## 樹脂材料変更のお知らせ

さて、このたびCMZ形補助開閉器用ユニットの内部使用部品におきまして、樹脂材料を変更致したく存じます。

1. 対象製品 補助開閉器  
CMZ形

<変更箇所>  
サンプル図  
CMZユニット

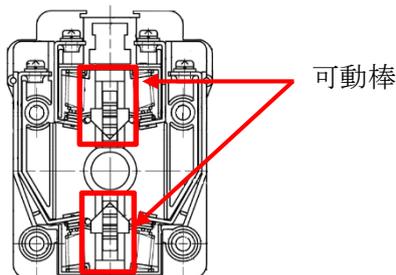
2. 変更内容 ユニット内部使用部品「可動棒」の樹脂材料メーカー変更  
【変更前】 パナソニック株式会社 (フェノール樹脂)  
【変更後】 住友ベークライト株式会社 (フェノール樹脂)

※2. 本変更に伴う製品機能面への影響について、新旧樹脂材料の特性（曲げ強さ、引張強さ、シャルピー衝撃強さ、耐炎性（V-0）他）は変更前と同等であり、弊社内の評価試験において問題がないこと等を確認しております。
